Propositions des collectivités pour la couverture de la grappe GC 07 013

22 Octobre 2020

Après étude du PDF envoyé par Free le 13/10/2020, et discussion de la commission municipale dédiée à la téléphonie / internet. Les mairies de Malons et Elze et de Malarce sur la Thines proposent les scénarios décrits dans ce document.

FIGURE 1 – Position relative de l'antenne Bouygues et du site de Taravel

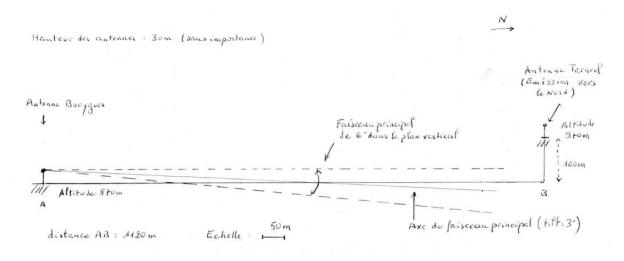
Nous ne comprenons pas bien le problème de brouillage entre l'antenne du Serre de Taravel et l'antenne Bouygues actuellement présente pour couvrir Malons village. La distance entre l'antenne Bouygues déjà installée et le site du Serre de Taravel n'est pas de 700m comme indiqué dans le document envoyé par Free mais de 1120m horizontal et 100m vertical. Avec un faisceau principal de 6° dans le plan vertical et un tilt de 3° (DIM), le faisceau de l'antenne Bouygues tombe largement dessous le site proposé pour installer l'antenne au Serre de Taravel. Nous souhaiterions plus d'informations pour comprendre ce problème de brouillage radio.

FIGURE 3 – Profil altimétrique entre le Serre de Meysognal et le POI1 (Lafigère)

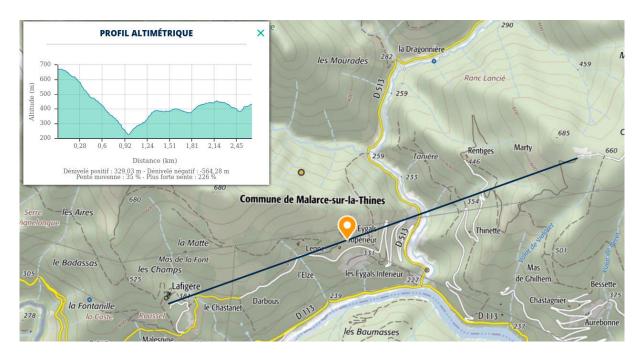
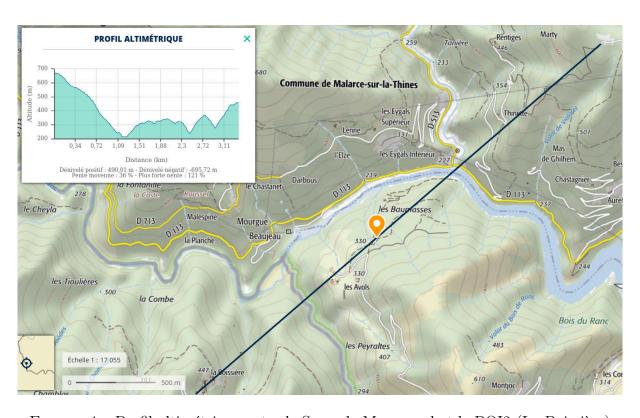
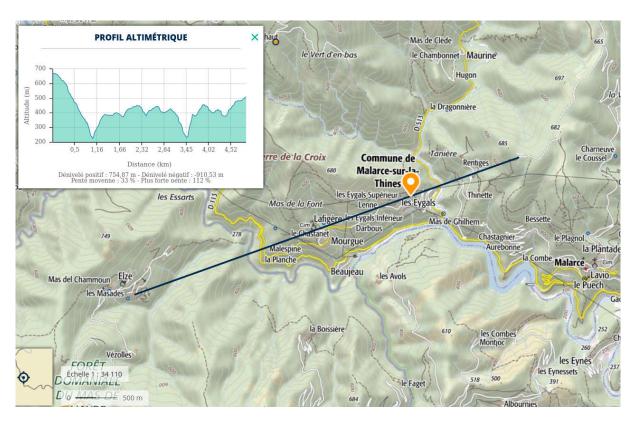
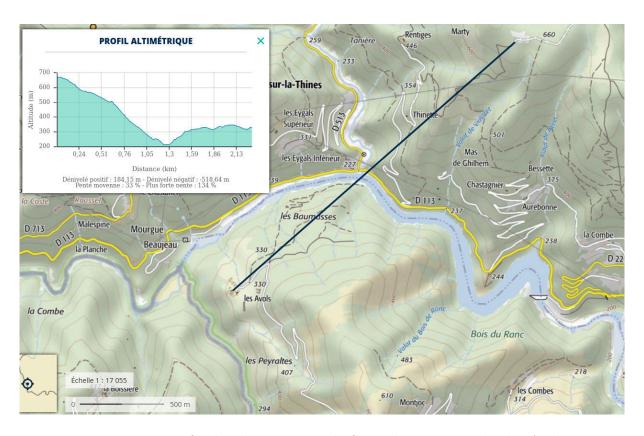
Pour la proposition d'un emplacement d'antenne au Serre de Meysognal, est-ce que Free peut vérifier que les commentaires radio correspondent bien à une étude pour une antenne aux coordonnées GPS (système géopraphique, degrés décimaux) : latitude : 44,457942 et longitude : 4,062101. Vous pouvez voir sur les figures suivantes : l'emplacement proposé pour l'antenne (accessible par une piste sans dénivelé important) et les profils altimétriques entre cet emplacement et différents hameaux.

La distance entre le Serre de Meysognal et Elze pourrait poser un problème à première vue. Mais après des tests réels il est possible d'avoir une très bonne connexion 4G (73Mbits/s descendant et 36Mbits/s montant) en indoor à 5.85km d'une antenne. La distance de 5km entre Elze et le Serre de Meysognal ne nous semble donc pas être un problème. Comme la totalité des hameaux de la Boissière et de Elze a une vue directe sur cette emplacement, le problème rencontré par le Serre de la Croix pour couvrir le POI2 ne se poserait pas. Nous souhaiterions une étude documentée sur ce site.
